RESOLUCIÓN No. 3124 DEL 16 DE DICIEMBRE DE 2024, ARMENIA QUINDIO,

"POR MEDIO DE LA CUAL SE NIEGA UNA RENOVACION A UN PERMISO DE VERTIMIENTO DE AGUAS RESIDUALES DOMÉSTICAS GENERADAS PARA UNA (1) VIVIENDA CAMPESTRE CONSTRUIDA EN EL PREDIO DENOMINADO 1) LT LT 1 UBICADO EN LA VEREDA SAN ANTONIO DEL MUNICIPIO DE CIRCASIA (Q) CON UNA CAPACIDAD MÁXIMA DE CINCO (05) CONTRIBUYENTES Y SE ADOPTAN OTRAS DISPOSICIONES"

"CONCEPTO TÉCNICO PARA TRÁMITE DE RENOVACIÓN DE PERMISO DE VERTIMIENTO CTPV-560-2024"

Imagen 2. Capacidad de uso de suelo en la ubicación del vertimiento
Fuente: Google Earth Pro

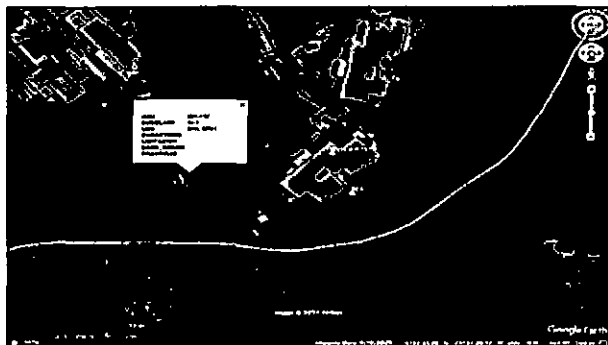
Según lo observado en Google Earth Pro, se evidencia que el punto de descarga se encuentra por fuera de polígonos de Suelos de Protección Rural y de Áreas y Ecosistemas Estratégicos. Además, se evidencia que dicho punto se encuentra ubicado sobre suelo con capacidad de uso agrológico 4c-1 (ver Imagen 2).

Imagen 3. Ubicación del vertimiento dentro de Franja Forestal Protectora
Fuente: Google Earth Pro

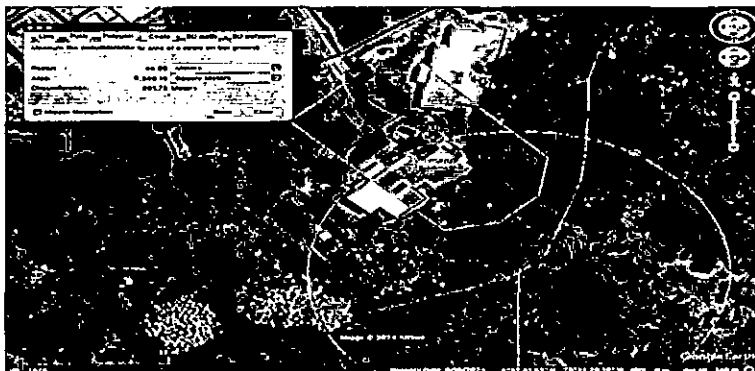
De acuerdo con lo visualizado a continuación en la Imagen 3, tanto el punto de descarga como la vivienda se encuentran dentro de la Franja Forestal Protectora definida por el drenaje permanente que pasa por la parte posterior del predio, denominado QUEBRADA CAJONES.

- **Tanto la vivienda construida como el punto de descarga se ubican por dentro de las áreas forestales protectoras de las que habla el artículo 2.2.1.1.18.2 del Decreto 1076 de 2015 (ver Imagen 3).**
